Concours de projets à Compesières
pour l'aménagement du site et
la réalisation d'une école et d'autres
bâtiments communaux et paroissiaux

Rapport du jury

Genève 22 mai 1997

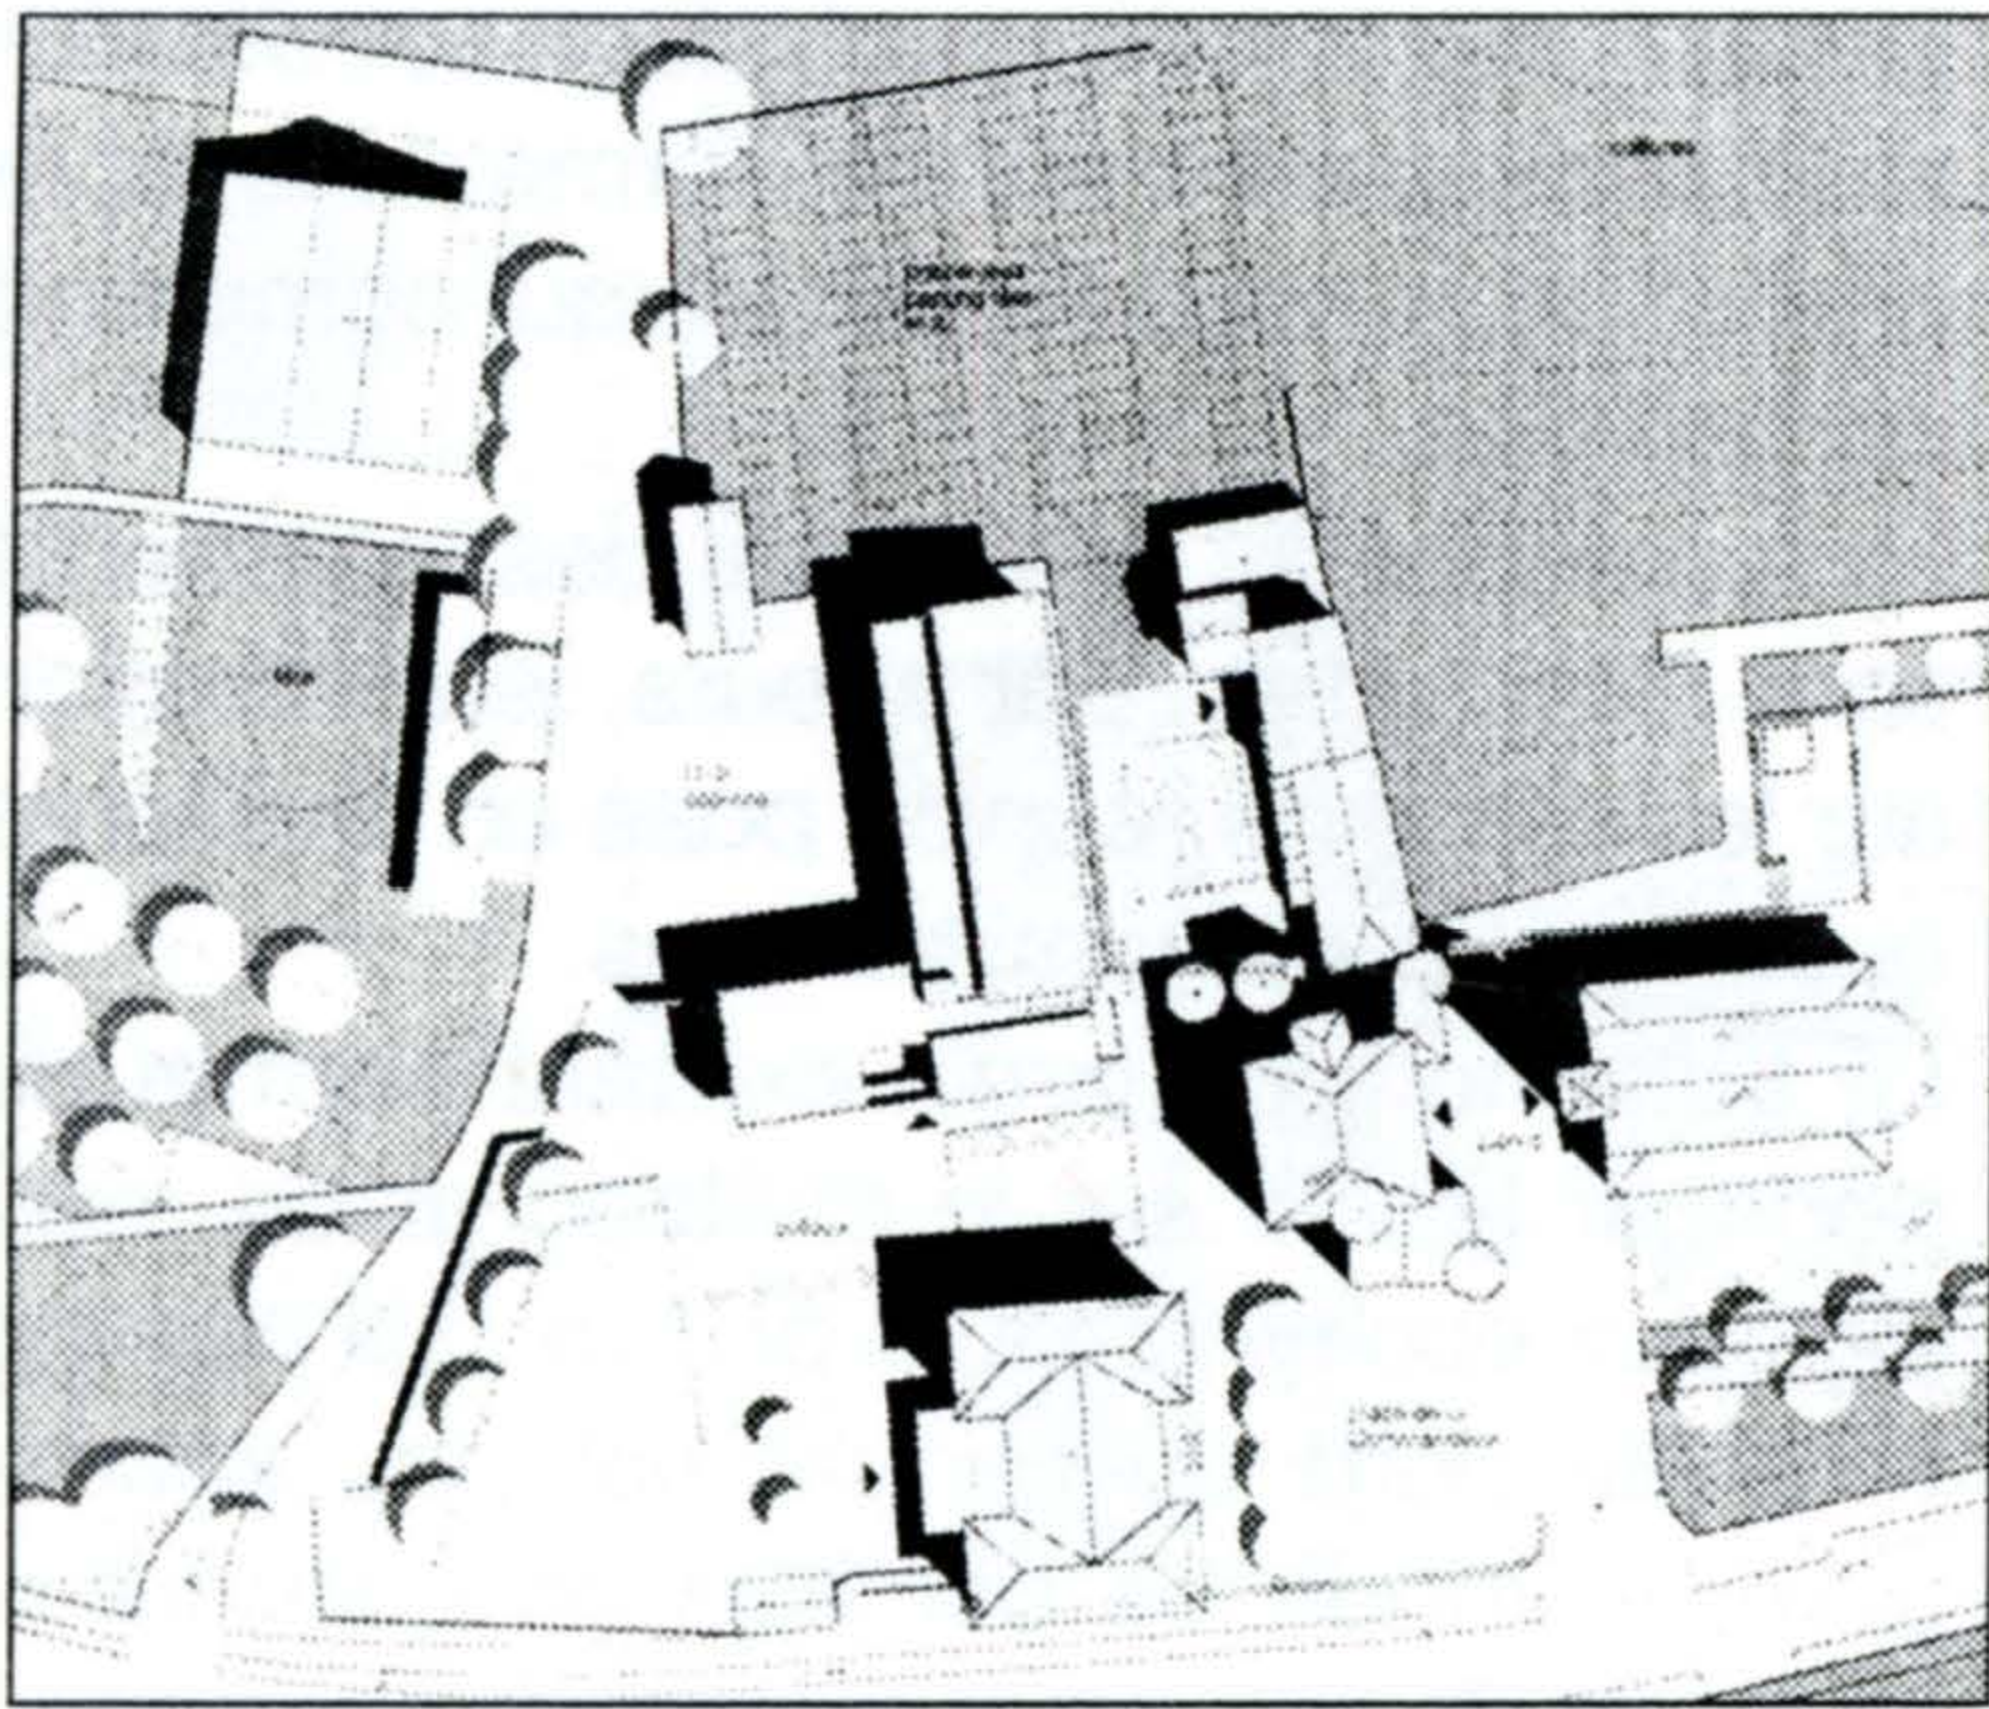
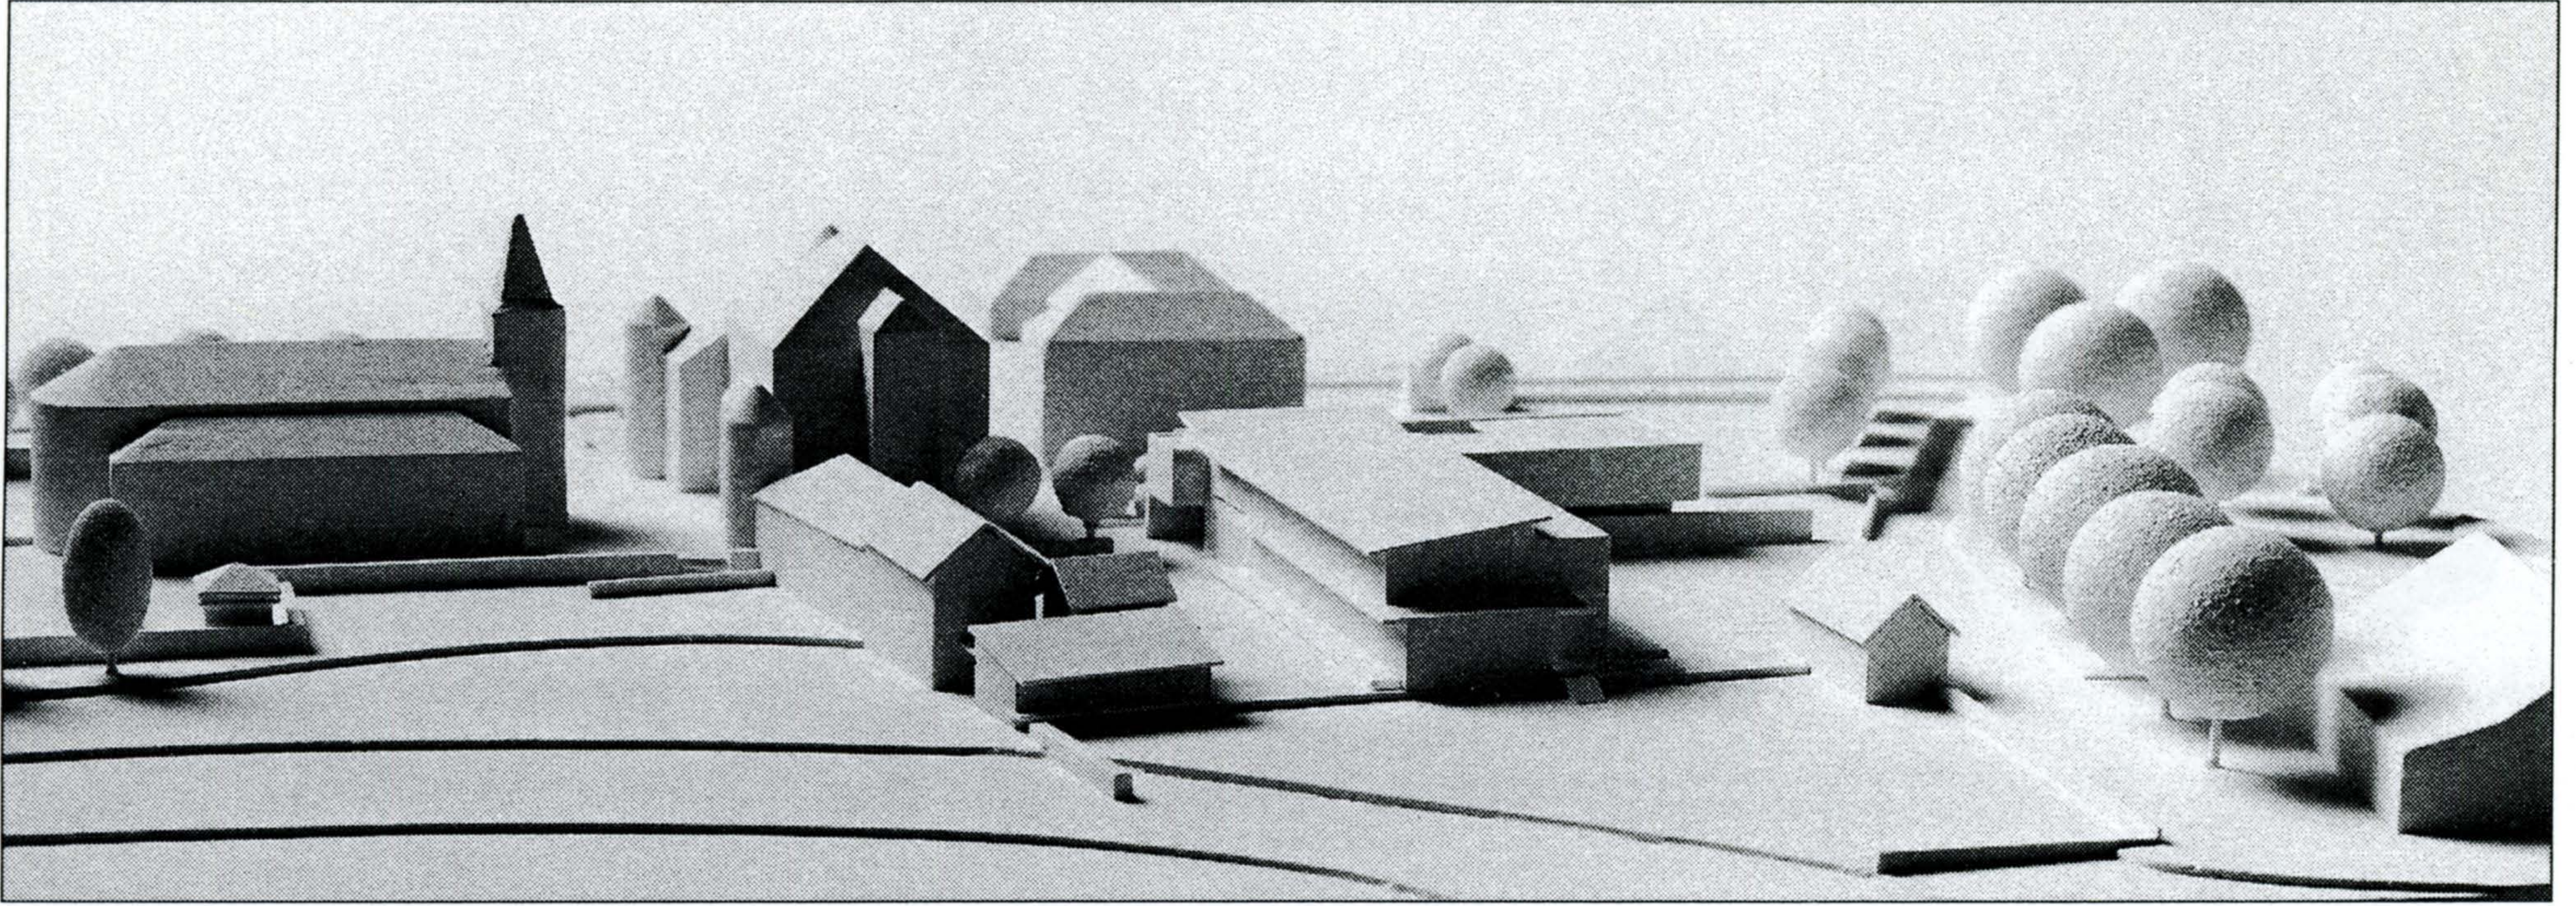
La cour des locaux paroissiaux est dévalorisée par le traitement très fermé de la façade est de la nouvelle école, qui comprend les services. La typologie et l'orientation des logements sont discutables; par ailleurs, leur situation sur les salles de réunion pose un problème quant aux nuisances sonores. Le traitement du jardin existant permet de dégager la vue sur le château et de relier les deux écoles et leurs préaux. Le parking situé au nord du hangar est peu accessible, le mode de parcage en épis sur la route de Cugny est à revoir.

Le projet s'inscrit dans la silhouette générale, la ligne de la corniche correspondant au faîte du bâtiment des écuries.

Le projet prévoit l'implantation d'un volume en "L" qui rend l'intégration aux bâtiments existants difficile, notamment en créant une longue façade perpendiculaire à la Commanderie.

L'aménagement d'un "jardin d'école" permet un dégagement et une mise en valeur du côté ouest de la Commanderie, toutefois ses dimensions étreintes empêchent une mise en valeur réelle du château.

La lecture des différents préaux est difficile, les parcours sont compliqués, ce qui perturbe la lisibilité des espaces extérieurs. Il n'y a pas de reconnaissance particulière des traces historiques. La proposition d'un parking arborisé le long du mur du cimetière ne prend pas en considération la magnifique vue du site de Compesières depuis la route de Saconnex d'Arve.
